リコール届出番号	外 1066	リコール開始日	平成 15 年 12 月 4 日
不具合の部位（部品名）	制動装置		
基準不適合状態にあると認める構造、装置又は性能の状況及びその原因	ブレーキパイプの固定方法が不適切なため、走行時の振動等により当該パイプとステアリングギアボックス固定ブラケットとが干渉するものがある。そのため、当該パイプの防錆皮膜が剥がれて腐食し、最悪の場合、当該パイプが損傷してブレーキ液が漏れ、制動力が不足するおそれがある。		
改善措置の内容	全車両、ブレーキパイプを点検し、損傷のあるものはブレーキパイプを新品と交換し、損傷のないものは防錆処理を行う。 全車両、ブレーキパイプに固定器具を取り付ける。

改善箇所説明図

基準不適合発生箇所

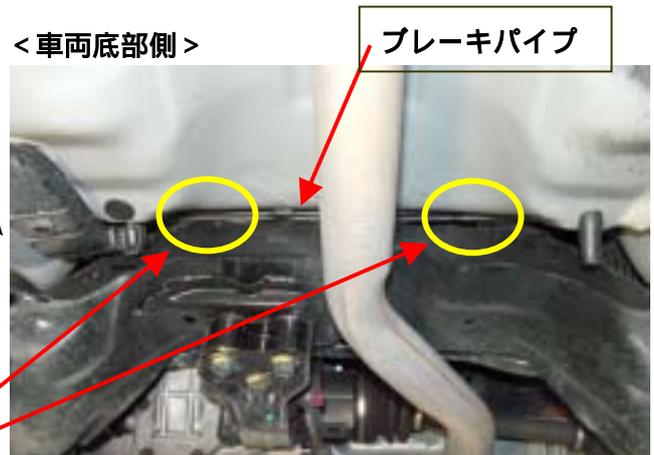
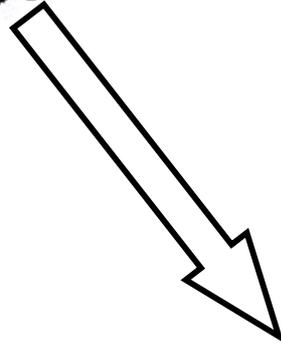
ブレーキパイプの固定方法が不適切なため、走行時の振動等により当該パイプとステアリングギアボックス固定ブラケットとが干渉するものがある。そのため、当該パイプの防錆皮膜が剥がれて腐食し、最悪の場合、当該パイプが損傷してブレーキ液が漏れ、制動力が不足するおそれがある。
